令和3年2月15日  
四国電力株式会社

**伊方発電所第3号機1次系配管取替え工事に係る  
設計及び工事計画認可申請書の補足説明資料**

## 伊方発電所第3号機1次系配管取替え工事の概要

①

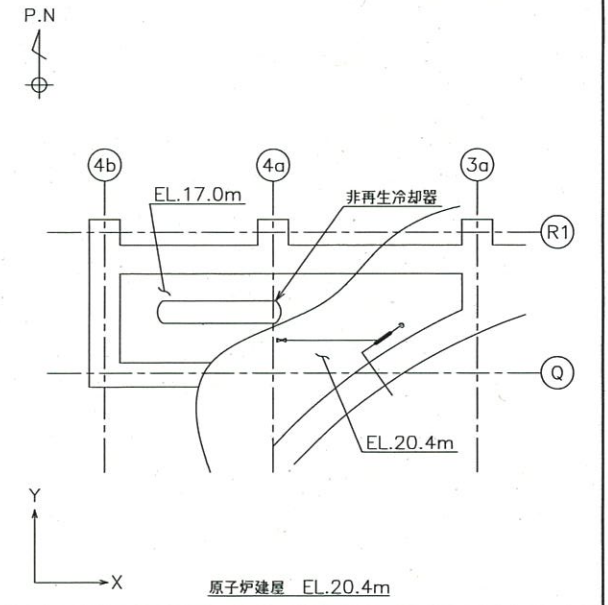
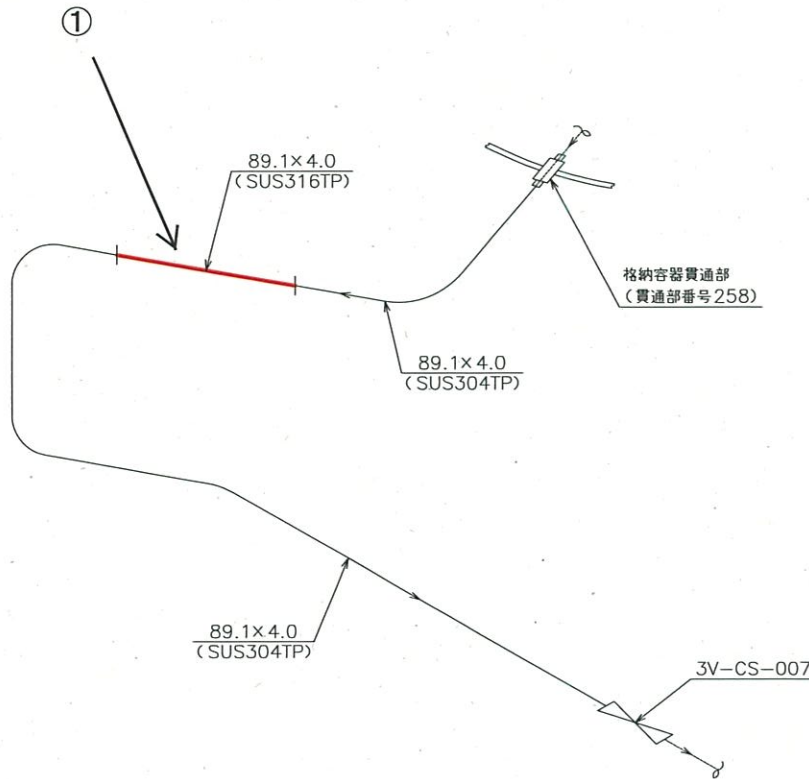
変 更 前						変 更 後						
名 称	最高使用 圧 力 (MPa)	最高使用 温 度 (℃)	(注1) 外 径 (mm)	(注1) 厚 さ (mm)	材 料	名 称	最高使用 圧 力 (MPa)	最高使用 温 度 (℃)	(注1) 外 径 (mm)	(注1) 厚 さ (mm)	材 料	
化学体積制御設備	格納容器貫通部 (貫通部番号 258) ～ 弁 3V-CS-007					化学体積制御設備	変更なし	変更なし	変更なし	変更なし		
	弁 3V-CS-007 ～ 非再生冷却器									変更なし		
	4.5	200	89.1	4.0	SUS304TP				同左	同左	SUS316TP	
	4.5	200	(注2) 89.1	(注2) 4.0	(注2) SUS304TP	変更なし	変更なし	変更なし	(注2) 変更なし			
			89.1	4.0	SUS304TP				同左	同左	SUS316TP	
			89.1	4.0	SUS304TP				変更なし			
			—	—					変更なし

設計及び工事計画認可申請	第1-1図
伊方発電所第3号機	
原子炉冷却系統施設に係る主配管の配置を明示した図面 (化学体積制御設備) (1/3)	
四国電力株式会社

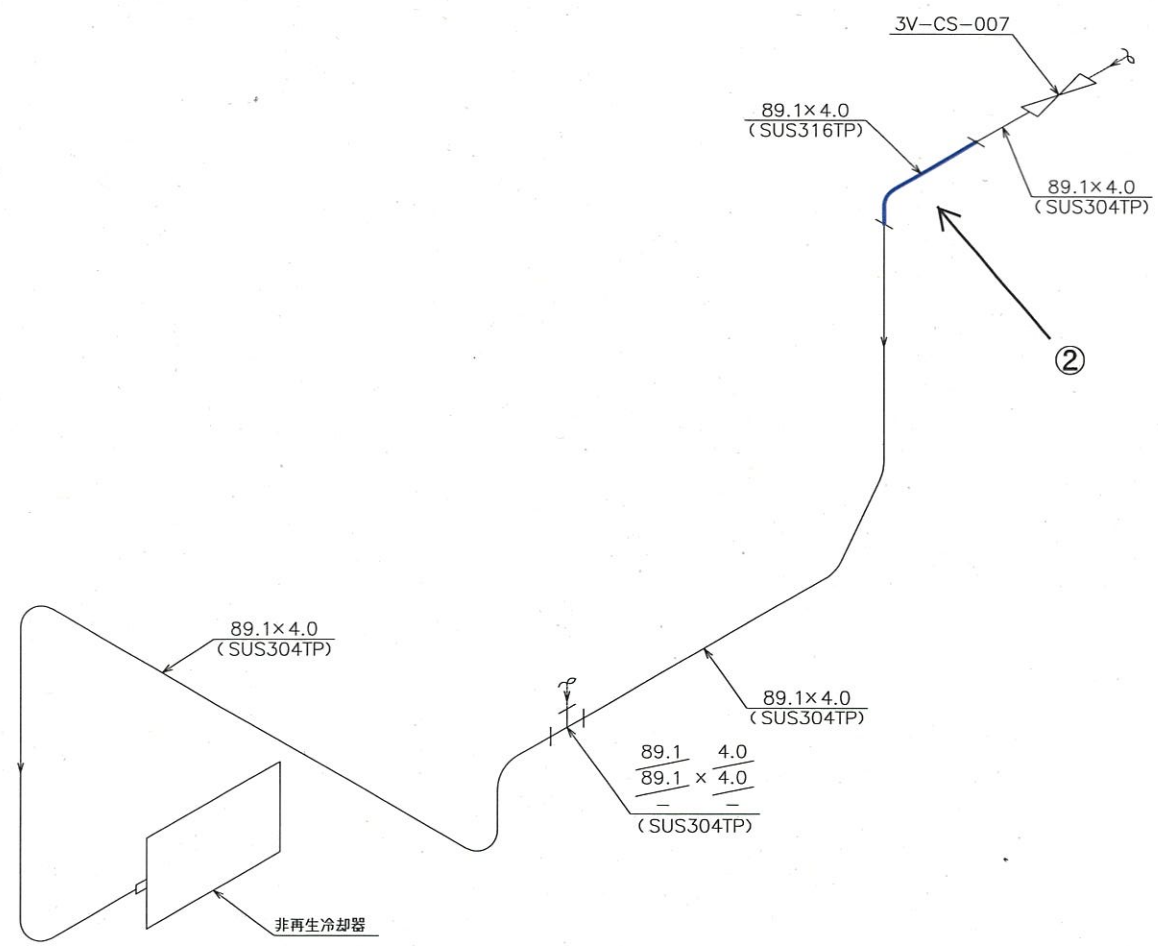
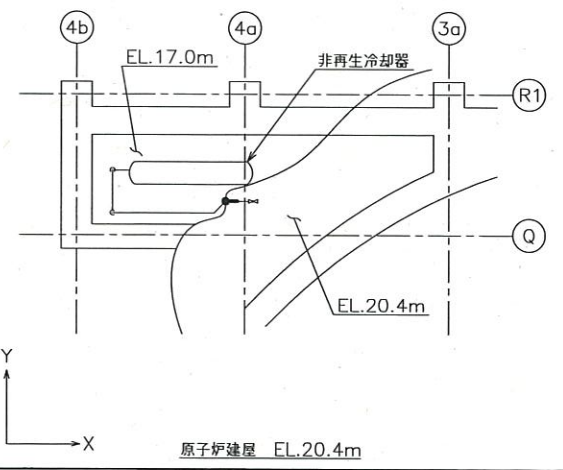
注記  
 ・太線は今回の申請対象配管を示す。

設計及び工事計画認可申請	第1-2図
伊方発電所第3号機	
原子炉冷却系統施設に係る主配管の配置を明示した図面 (化学体積制御設備) (2/3)	
四国電力株式会社

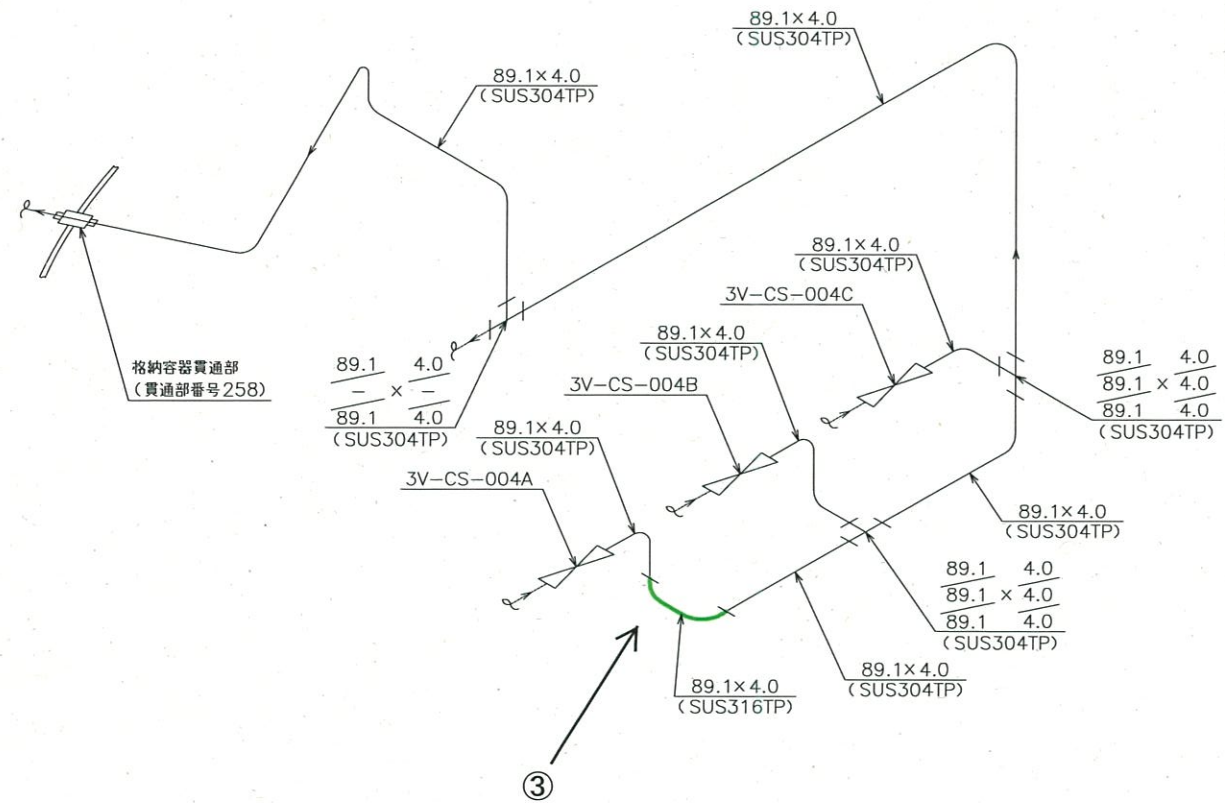
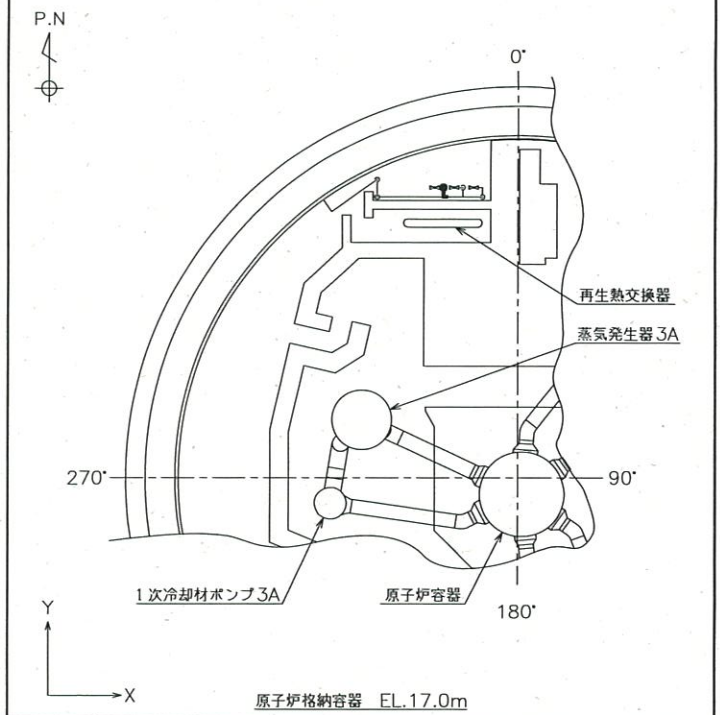
注 記  
 ・太線は今回の申請対象配管を示す。
